改善箇所説明図

基準不適合発生箇所

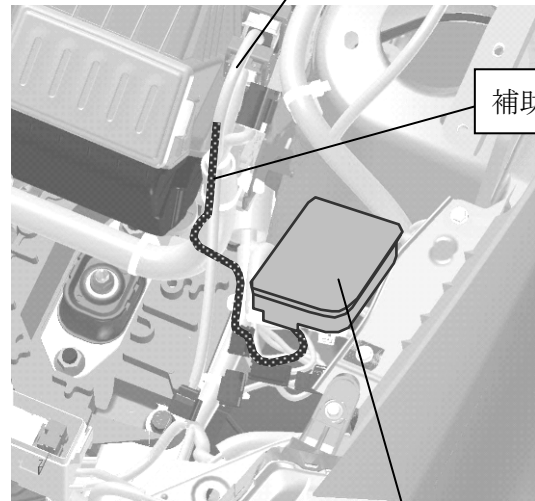
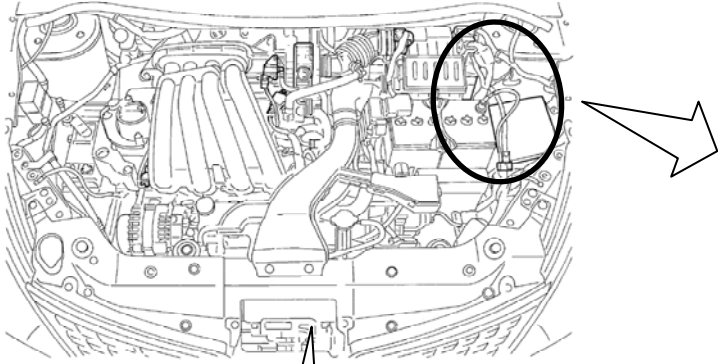
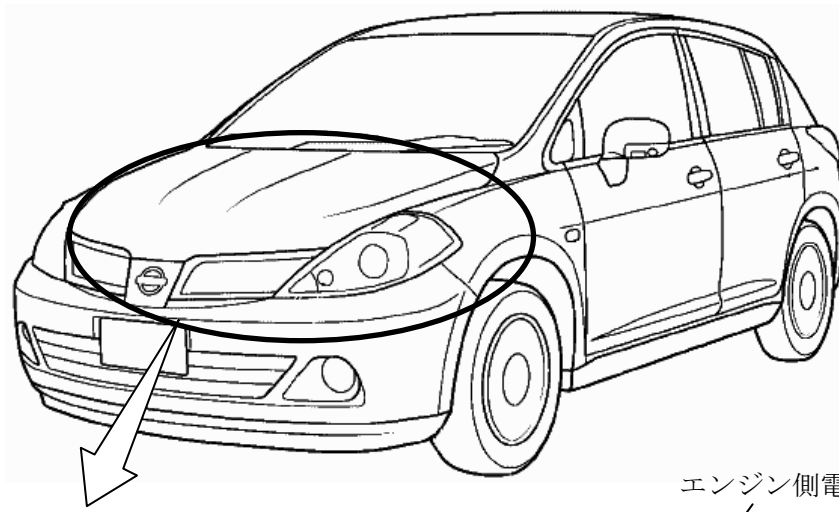
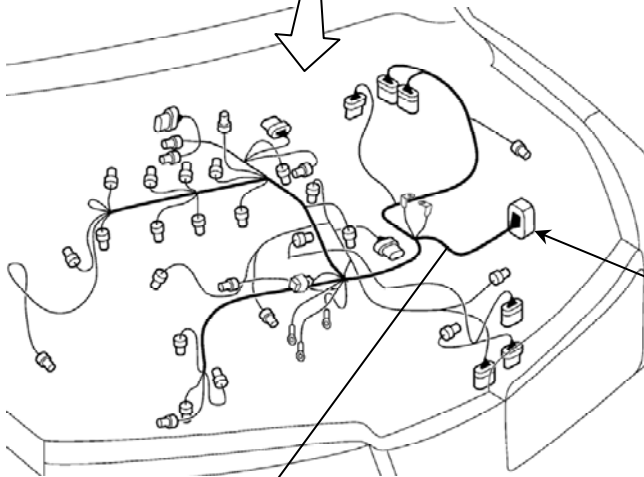
エンジン製造時の検査工程において、検査用電気配線の端子部を変形させたため、エンジン側の電気配線の端子が変形しているものがある。そのため、そのままの状態で使用を続けると、当該配線が接触不良となり、最悪の場合、走行中にエンストして再始動出来なくなるおそれがある。

全車両、当該電気配線に補助電気配線を追加する。

識別：銀色のシールをモデルナンバープレートの右横に貼り付ける。
